工程指示 / 要求簡箋(E.I.)

工程指示編號：EI / 5169 / 23

工程名稱：將軍澳日出康城 11

工程項目：幕牆 大貨廠用鋁背板+ 封口片

美特鋁質有限公司 MIDI Aluminium Fabricator Ltd.		工程號 J858 地盘 康城11期	類別 制圖 W. E. X	物料號 - 2022-05-13
修改 1 2 日期 25/11 06/01	採用工廠 <input checked="" type="checkbox"/> 地盘 材料颜色 香槟金 (DC30X1009-9S-JF2)	图纸名称 鋁封口片加工图 材料 3mm鋁板	復核 - 批准 -	圖號 J858-AP15L 數量 - 單件重量 - (KG)

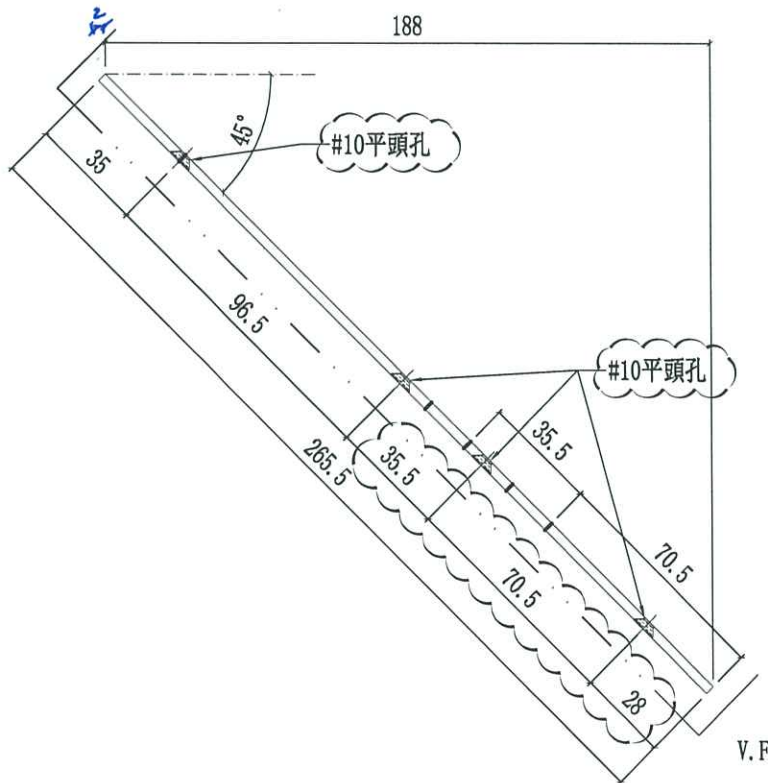
→ N 版：拆圖協助覆核後，大飾綫的封口片按圖紙修改，生產時，請用斜料頭協助生產。

→ N 版：生統提供 45 度斜料頭。 X86307
